Einwohnergemeinde Rüegsau

Revision der Ortsplanung

Änderungen Baureglement
und Zonenplan Gewässerräu-
me im Genehmigungsverfah-
ren (aufgrund einer Anhörung
durch den Kanton)

Februar 2024

Abb. 1 Ausschnitt Zonenplan Gewässerräume mit ergänzten Gewässerräumen beim Almisberggräbli (rot umkreist)

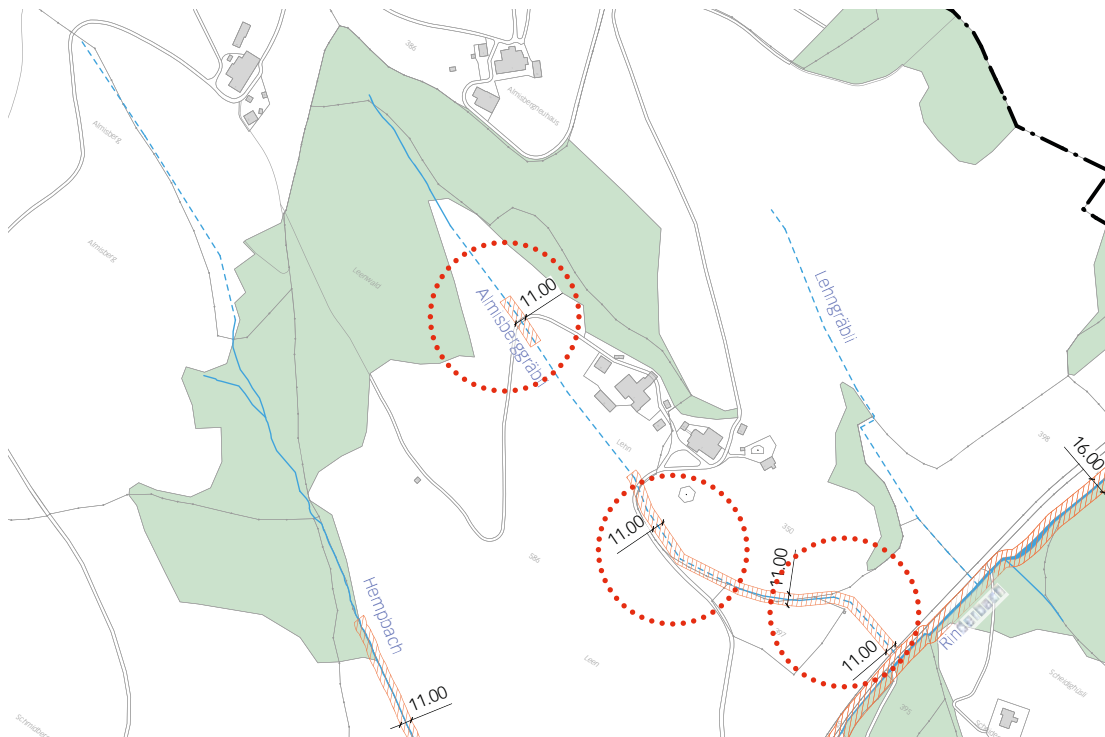
Im Zonenplan Gewässerräume werden beim Brittengräbli, Lochbächli, Almisberggräbli, Tannegräbli, Neuegggräbli, Sielegrabe und Rohrgrabe die Gewässerräume bei eingedolten Gewässerabschnitten ergänzt, da sich teilweise Infrastrukturen (Bauten und Anlagen) in direkter Nähe befinden und/oder eine Zerstückelung des Gewässerräume nach Ansicht des Kantons nicht zulässig ist.

In den nachfolgenden Ausschnitten aus dem Zonenplan Gewässerräume sind die betroffenen Gewässerabschnitte rot gestrichelt markiert. In diesen Abschnitten waren zum Stand der Gemeindeversammlung keine Gewässerräume festgelegt.

Abb. 5 Das Chuderglunggebächli gilt als Abwasser-/Hochwasserentlastungsleitung/-rinne (rot gestrichelt)

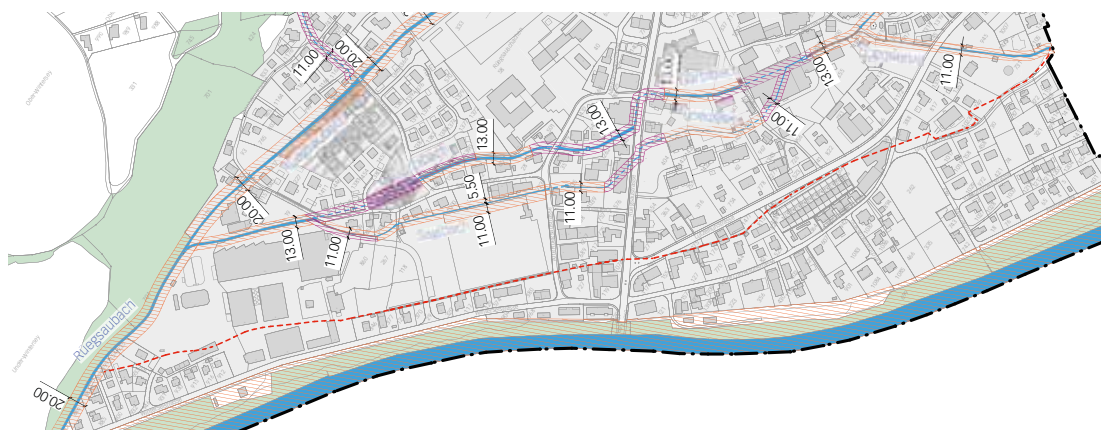
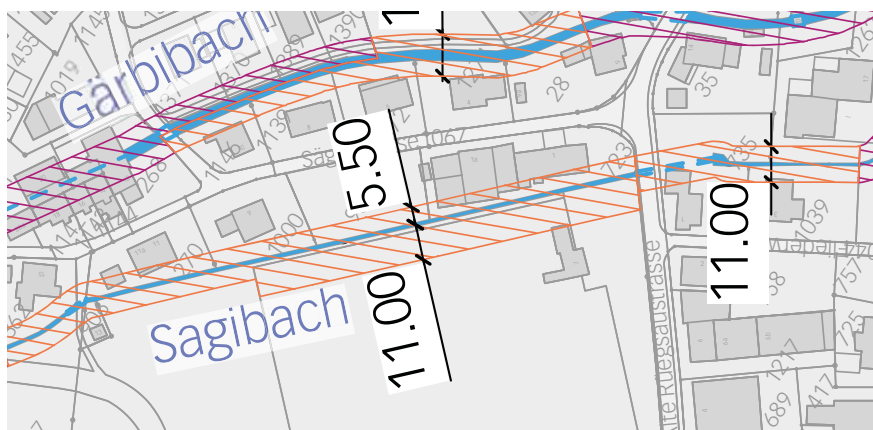
Das Chuderglunggebächli wird aufgrund der geringen ökologischen Bedeutung und der fehlenden Relevanz in Bezug auf die Hochwassergefährdung *als Ganzes aus dem Gewässernetz entfernt*. Dies ist möglich, weil die Chuderglungge (Grundwasseraufstoss) zusammen mit den beiden Entwässerungssträngen Chuderglunggebächli und Brunnbach/Sagibach eine hydrologische Einheit bilden. Zudem ist aufgrund der klimatischen Veränderungen zu erwarten, dass der Grundwasserspiegel in den Sommermonaten tendenziell sinken wird und damit die Austrocknungsphasen im Chuderglunggebächli häufiger vorkommen und länger andauern werden.

Die nachfolgende Abbildung zeigt die neue Situation mit dem Verzicht auf die Gewässerraumfestlegung entlang des Chuderglunggebächli.
